TOLERANCES : UNLESS OTHERWISE STATED DIMS. 0.0 $\pm$ 0.2 DIMS. 0.00 $\pm$ 0.05 HALF HALF MAX : 0.20 CONCENTRICITY : 0.05		ITEM : NECKRING
	MATERIAL : STANDARD CI	MACH : BB DG 5 1/2	
	QUANTITY : 60	SCALE : 1:1	TOOLS FOR MANUFACTURE OF CONTAINER GLASS AND MACHINE PARTS
	DATE : 27-4-2016	DESIGNER: JBB	TITLE : XXI-B-28-2.1-500-14
	CUSTOMER : ELIVOZO		DRG No: AS424-10-01.01

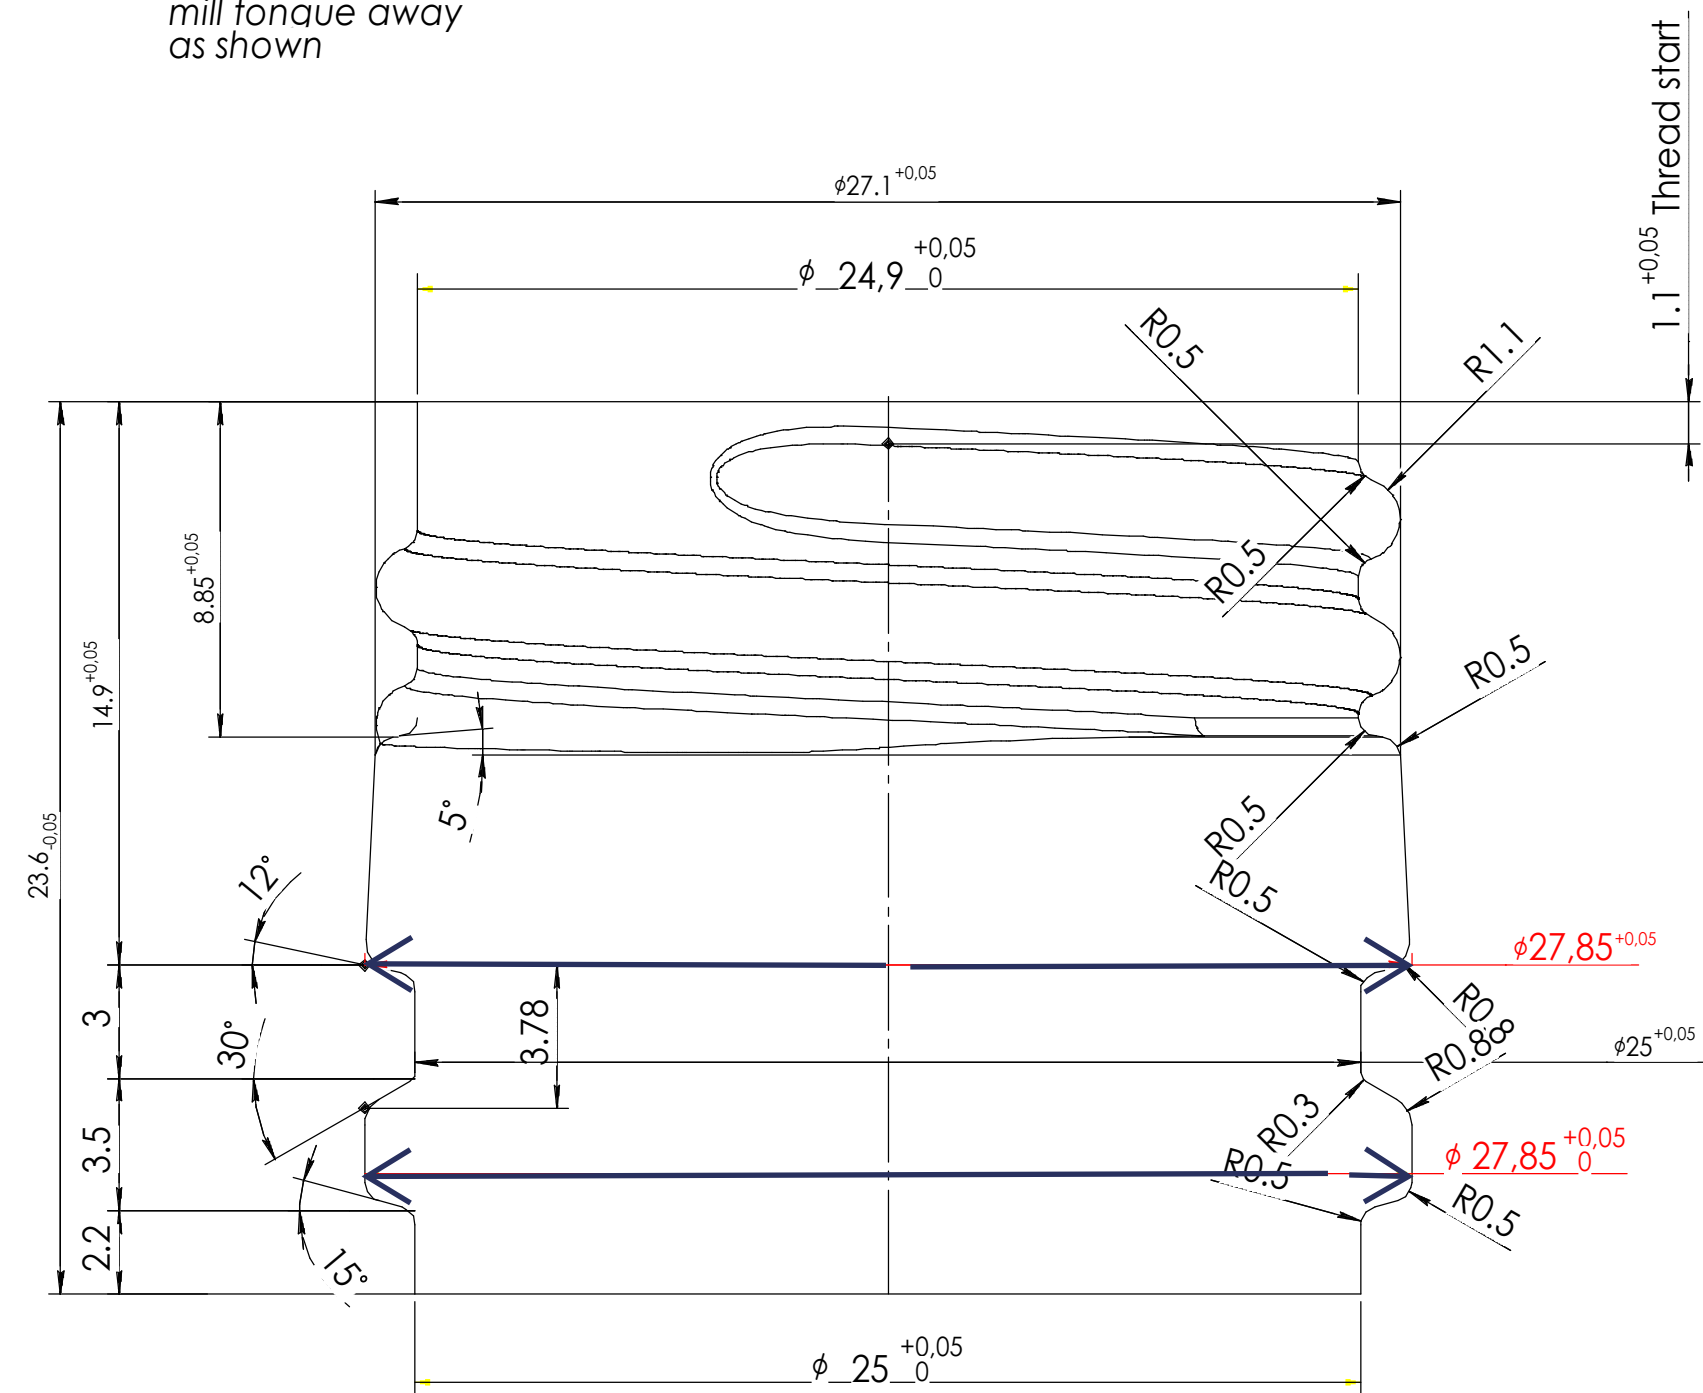
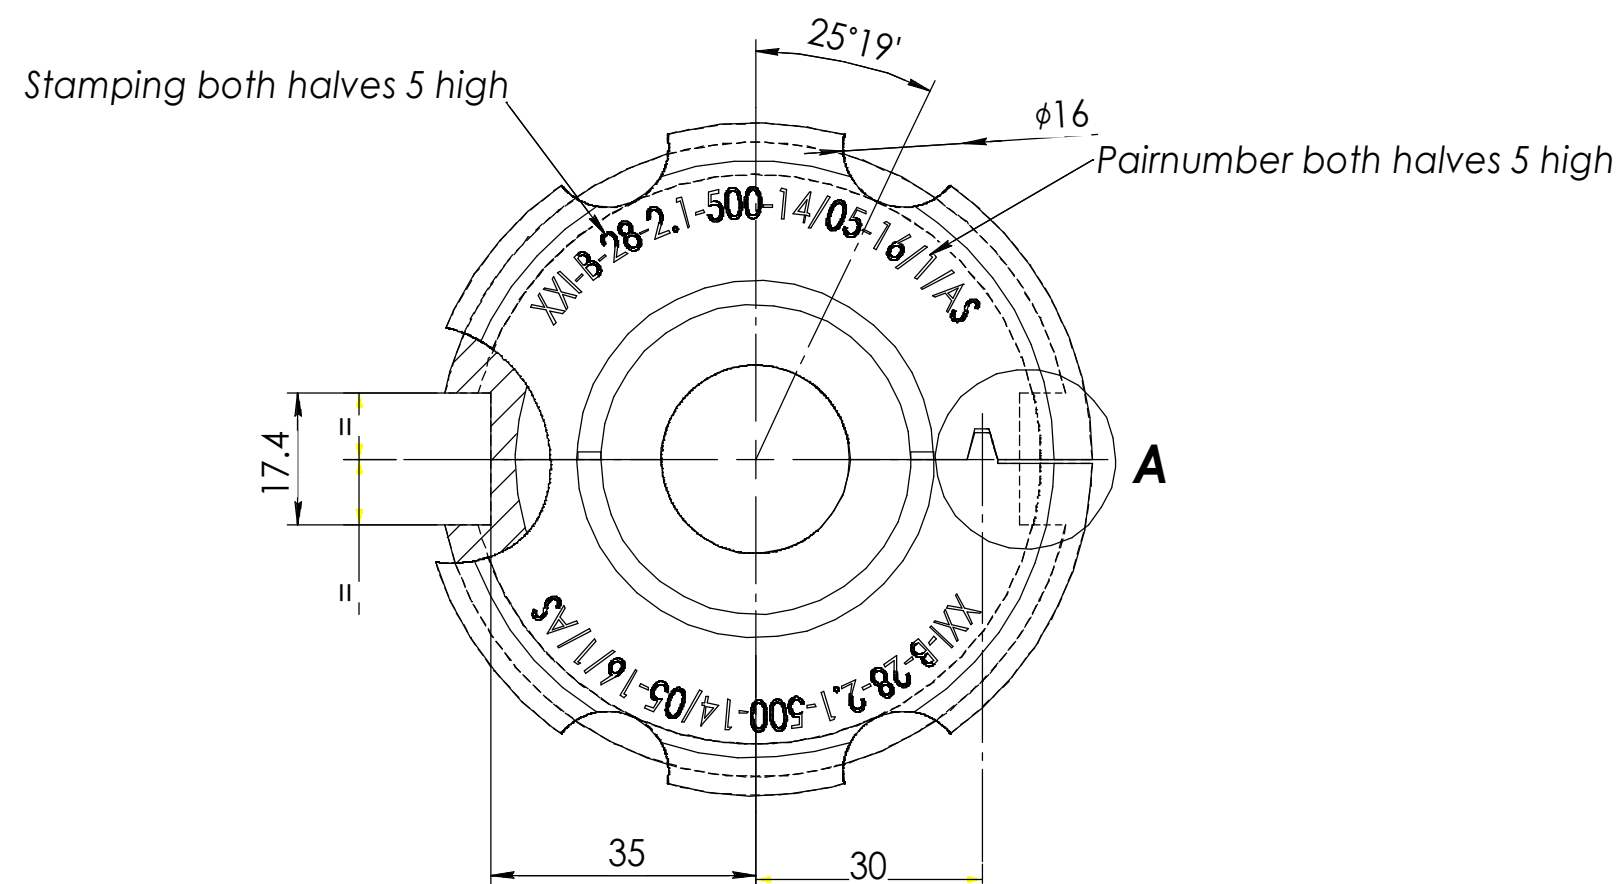
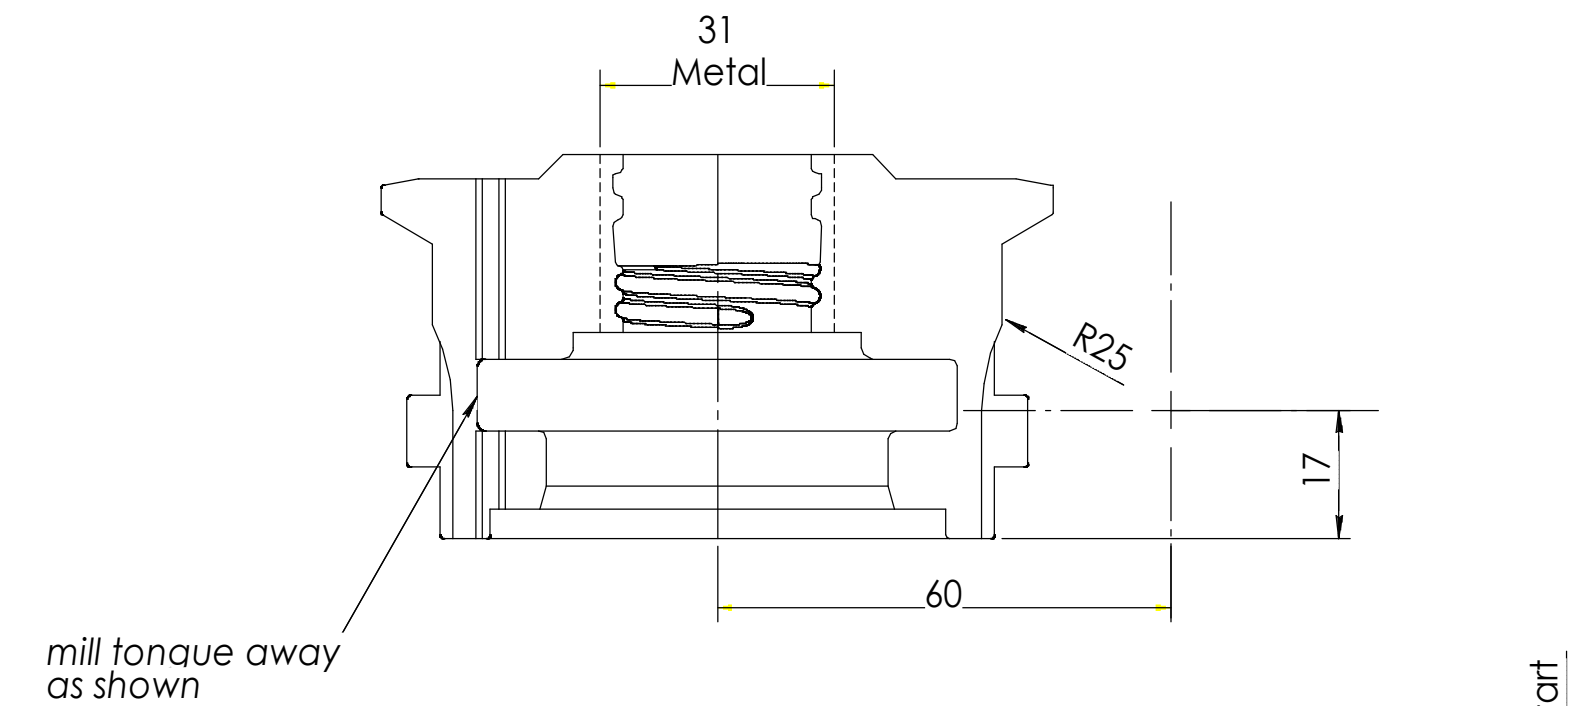
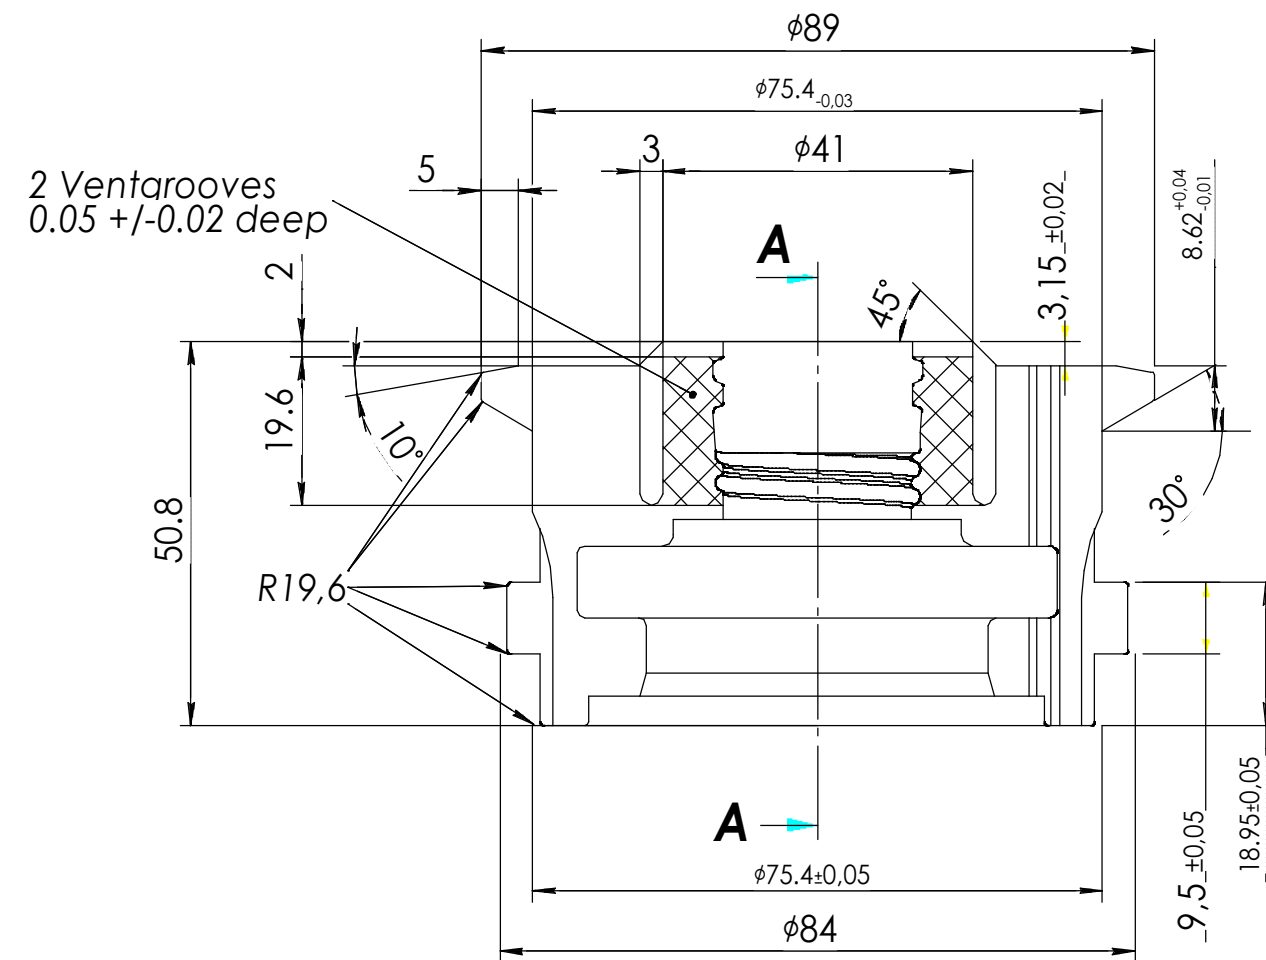
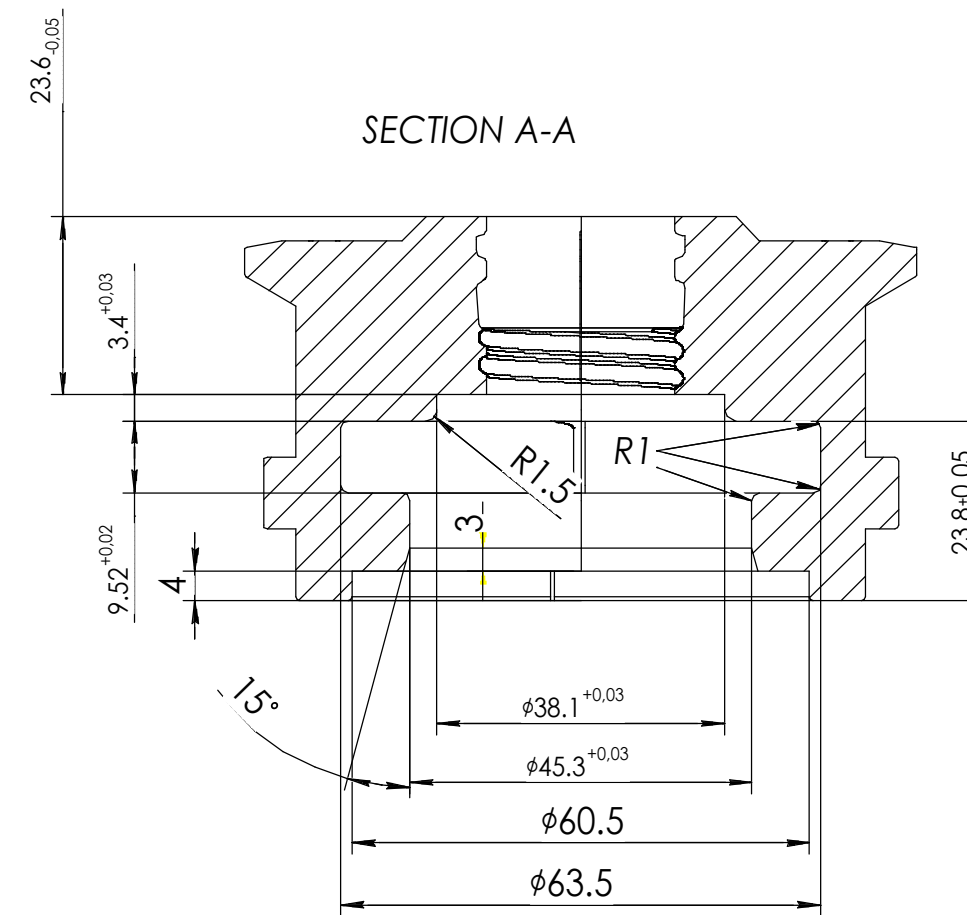
Изменение диаметров  $27.7^{+0.05}$  на  $27,85^{+0.05}$  (ТЕСТ 19.07.16)

Cavity hard welded 1 mm bigger then biggest diameter
